SERVICE-INFO

Utbyte av vibrationsdämpare 535 0117 10 mot frinavremskiva 535 0105 10

Bild 4: Översikt över specialverktyg

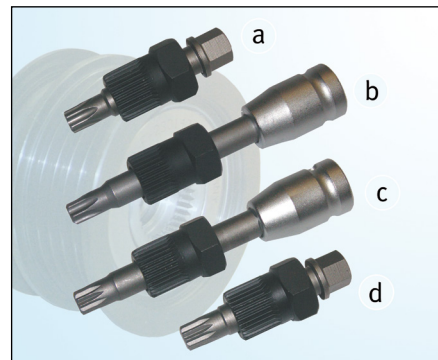
1. Ta bort spårremmen.
2. Kontrollera samtliga komponenter i remdrivningen med hänsyn till skador — byt ut skadade komponenter.
3. Demontera originalremskivan från generatortorn (se bild 3).
4. Montera frinavremskivan 535 0105 10 med hjälp av specialverktyg (se bild 4).
5. Sätt på tätningslocket på generatorfrinav — se till att det placeras korrekt!
6. Montera spårremmen
